**COMMISSION LOCALE DU SITE PATRIMONIAL REMARQUABLE  
(PSMV ET AVAP)**

*Compte rendu de la réunion  
du 22 novembre 2024*

Fichier : CR-24.05

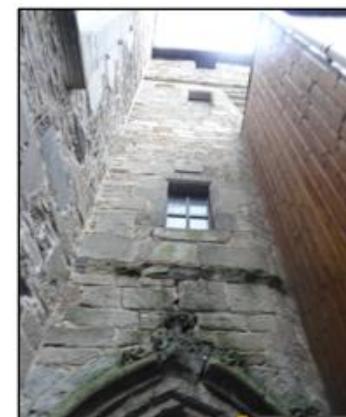
- **28 rue de Paris** : Les bâtiments étoilés au règlement graphique correspondent aux bâtiments partiellement protégés au titre des monuments historiques. Le bâtiment situé en front de rue au 28 rue de Paris est étoilé au règlement graphique du PSMV. Il s'agit d'une erreur : seules la tour et la façade NORD du bâtiment sur cour à la même adresse sont inscrites au titre des monuments historiques.

Il est proposé de supprimer l'étoile apparaissant au plan graphique tout en maintenant la protection de type A au titre du PSMV, correspondant aux bâtiments « dont la démolition, l'enlèvement ou l'altération sont interdits et dont la modification est soumise à des conditions spéciales ».

⇒ **Avis favorable de la commission**

## 2.2 – Extension du linéaire de protection commerciale renforcée

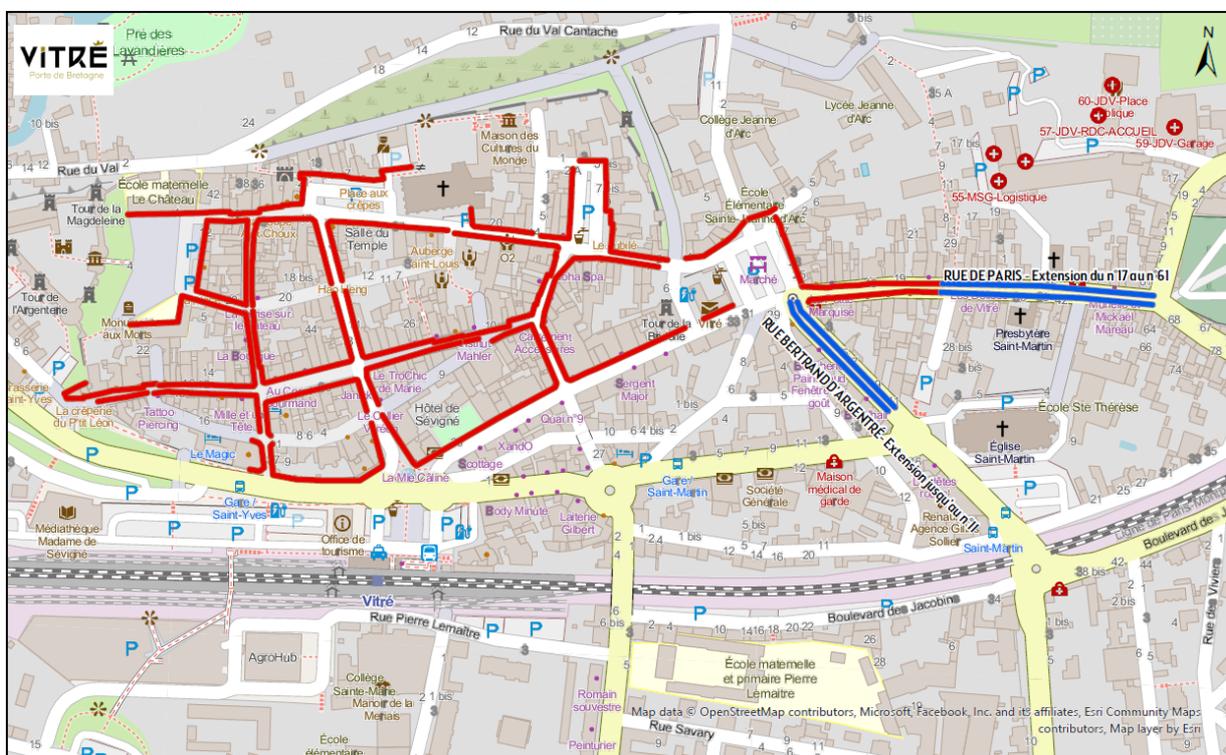
Depuis 2020, la municipalité a mis en place un linéaire de protection commerciale et artisanale avec un périmètre qui couvre une large partie du PSMV. La proposition est de l'étendre sur la rue de Paris (jusqu'au n°61) et la rue Bertrand d'Argentré (jusqu'au n°11) et aussi de l'étendre au niveau du PLU. Au-delà de cette extension, le projet est de renforcer ce linéaire de protection en allant au-delà de la simple interdiction de changement de destination et en mettant en place une interdiction de changement de sous-destination « commerce et artisanat » vers des activités de services, cellules qui accueillent du public. L'objectif est de permettre la préservation du linéaire commercial dans sa globalité en centre-ville et de sa diversité. Aujourd'hui, il y a environ 270 cellules commerciales dont 240 sont occupées. Parmi les 240, une vingtaine sont occupées par des activités de service. Chiffre qui a tendance à l'augmentation. Aujourd'hui les activités de service en centre-ville ne soutiennent pas le dynamisme et l'animation du cœur de ville. Tendence à fragiliser la mixité fonctionnelle en réduisant l'attractivité.

Question de Anne-Marie Hodemon qui craint que les locaux laissés vacants sur la rue de Paris, par manque de commerçants repreneurs, ne mène à leur dégradation à terme.

Réponse de Laura Couëpel : l'objectif de la mesure est de garder de la vitalité en RDC en encourageant au maintien du commerce dans cette rue. Les commerces qui occupent la rue de Paris sont encore dynamiques ; la demande est encore là.

Pierre LEONARDI poursuit dans ce sens : la rue peut retrouver son dynamisme car elle est située à proximité du centre-ville. Ne pas contraindre c'est laisser l'opportunité de la facilité VS pousser les propriétaires à trouver des preneurs commerçants.

C. Souche : le maintien ou non du linéaire commercial est également un enjeu architectural et urbain. Là où il n'y a pas de linéaire commercial, les RdC pourraient potentiellement perdre leur devanture, participant à la qualité des rues du centre-ville.

M. Rivoallan : le secteur sauvegardé est un document d'urbanisme avec un fonctionnement qui lui est propre. L'extension du linéaire dans le périmètre de l'AVAP sera intégrée au PLU, dont il est une servitude. Proposition d'intégrer en parallèle de la modification du plan graphique, un article au niveau littéral qui permette de préciser la règle :

#### 0-4 – PRESERVATION DU LINEAIRE DE DIVERSITE COMMERCIALE

Des linéaires de protection commerciale sont identifiés sur le règlement graphique au titre de l'article L151-16 du code de l'urbanisme : « Le règlement peut identifier et délimiter les quartiers, îlots et voies dans lesquels est préservée ou développée la diversité commerciale, notamment à travers les commerces de détail et de proximité, et définir, le cas échéant, les prescriptions de nature à assurer cet objectif ».

Sur ces linéaires sur rue sont ainsi interdits :

- Le changement de destination des rez-de-chaussée « Commerces et activités de service ».
- Le changement de sous-destination des rez-de-chaussée « Artisanat et commerce de détail » en « Activités de services où s'effectue l'accueil d'une clientèle ».

⇒ **Avis favorable de la commission. Mme HODEMON s'abstient.**
